R04 通学路対策予定・対策検討箇所図（鳥取市・湖山小）1/3

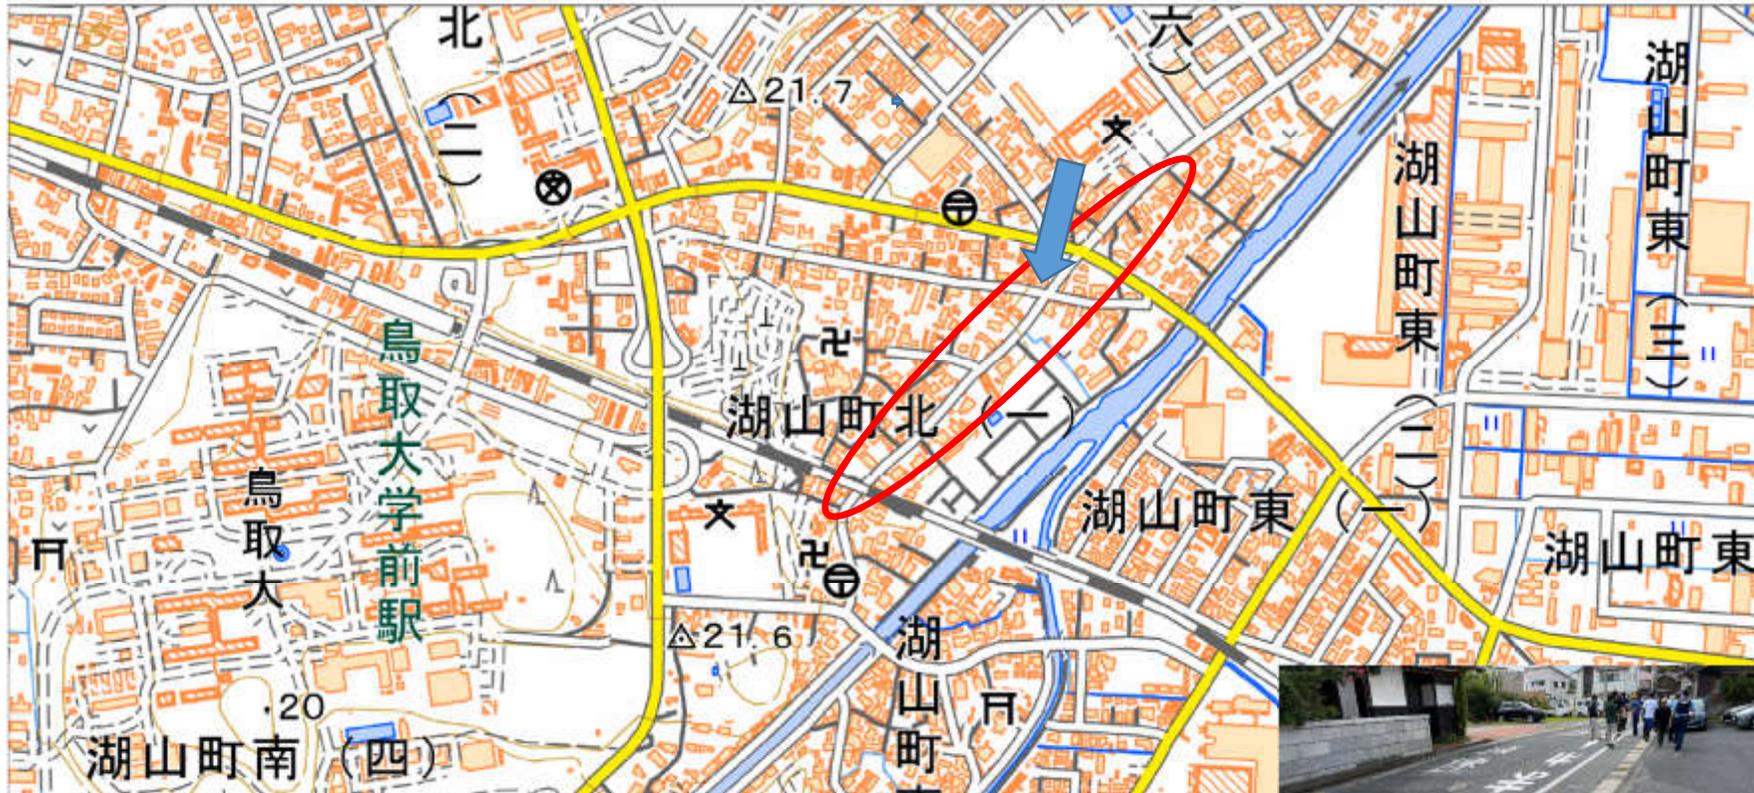
歩道がない。路側帯をグリーンゾーンとし、スクールゾーン表示希望。

車両運転者に対し注意喚起を促す路面表示“減速”等の設置を検討。
